Kernekerův dům na Dolním náměstí 6

Detail fasády a výkladců v přízemí Kernekerova domu

Pohled na původní funkcionalistické členění výkladců (zaměření r. 1950)

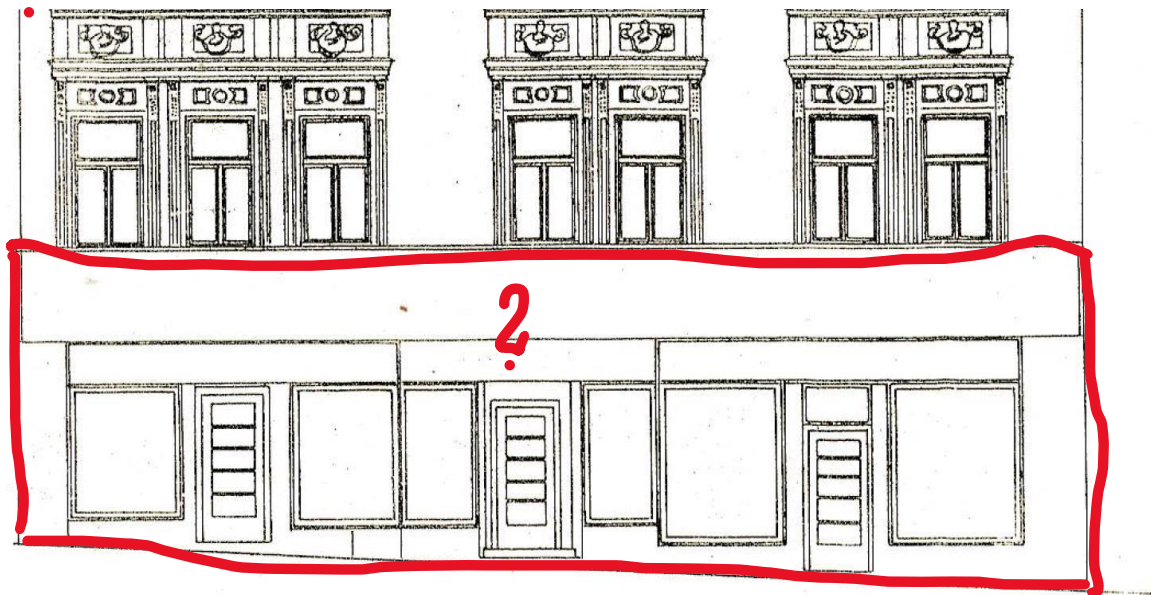
1. **PROSÍM O UPŘESNĚNÍ ROZSAHU ÚPRAV FASÁDY DOMU, RESP. VÝLOH.** Jedná se o řešení celé fasády v úrovni 1. NP, rozsah odpovídající obkladu z kamenných desek, nebo jen o výlohu do bývalého řeznictví? Jsou součástí nové vchodové domovní dveře? Bude součástí např. nové zvonkové tablo, nové zvonkové rozvody - intercom?

Jedná se o plný rozsah výkladců, jak je tazatelem označeno, včetně dveří a zvonků. Vzhled bude řešen podle přání památkářů do podoby z 30. let 20. století – dle pohledu z r. 1950 výše.

Chodba v přízemí Kernekerova domu, budoucí průchod

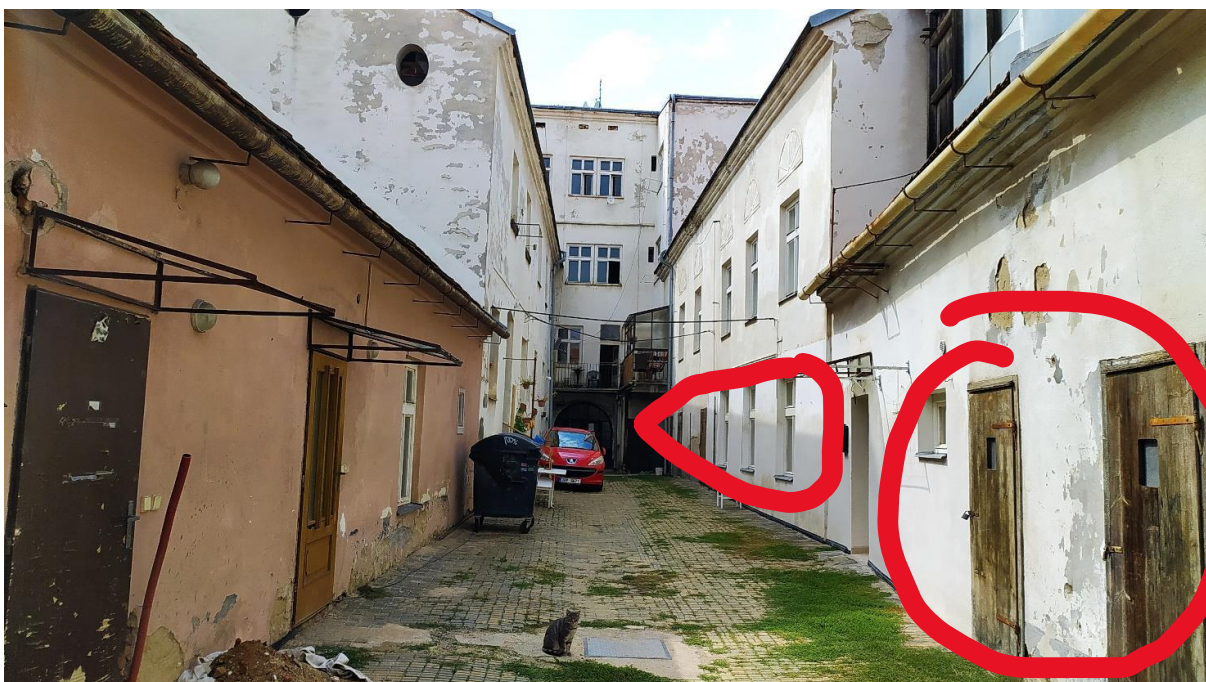
11. Upřesněte rozsah stavebních úprav chodby Kernekerova domu. Je součástí poptávaných projekčních prací?

Ano, je. Řešena bude mj. nová, odolnější výmalba chodby. V místě před schodištěm bude zhotovena oddělovací stěna, popř. mříž – dle dohody s památkáři. Účelem je ochránit soukromí nájemníků a zamezení dalšího přístupu veřejnosti do domu. Průchod návštěvníků bude přes řešené prostory.

Průjezd domu Dolní České 13

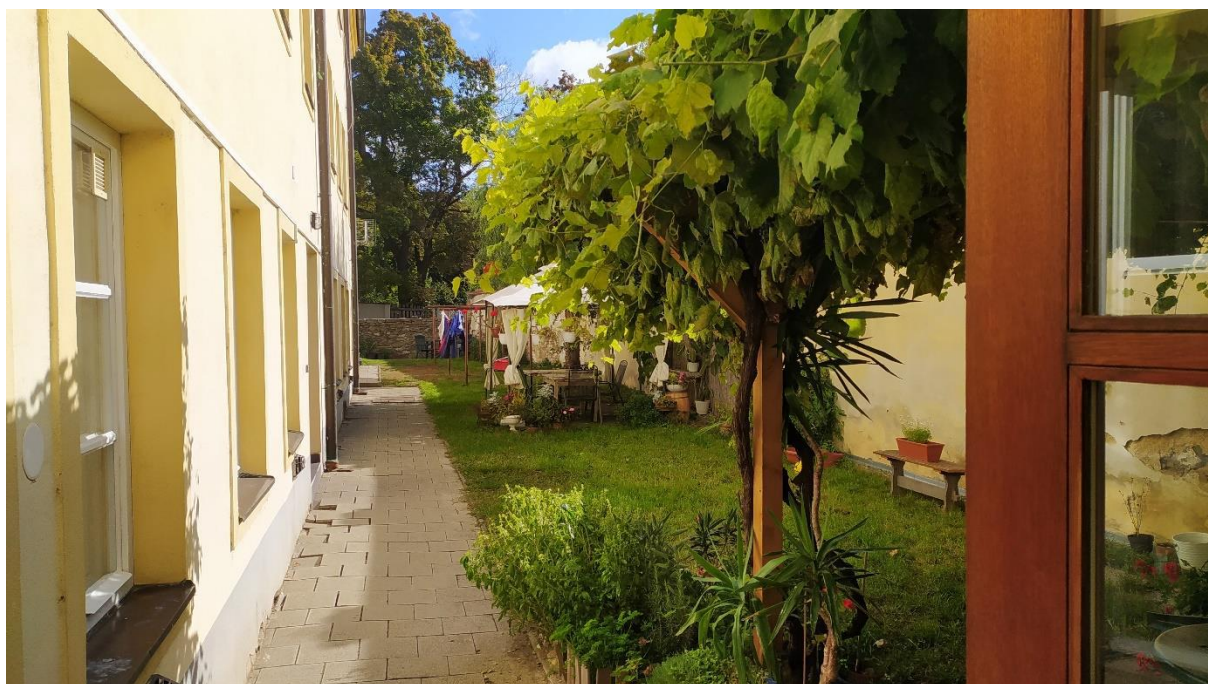
14. Upřesněte provozní požadavky na stávající průjezd domu Dolní česká 13 – např. budou zde po provedení úprav umístěny odpadové nádoby na komunální odpad? Budou zde i nadále umístěny domovní poštovní schránky? Budou poštovní schránky nahrazeny novými? Bude součástí úprav úprava plynového potrubí? Bude součástí úprav úprava vchodových dveří do

dvora? Bude součástí úprav požadavek na změnu pochozích ploch průjezdu, jiné dláždění?
Budou zde požadovány jiné stavební úpravy, opravy?

Řešeno bude pouze přemístění odpadových nádob na nádvoří objektu s vydlážděním plochy pod nimi. Vše ostatní může zůstat ve stávajícím stavu.
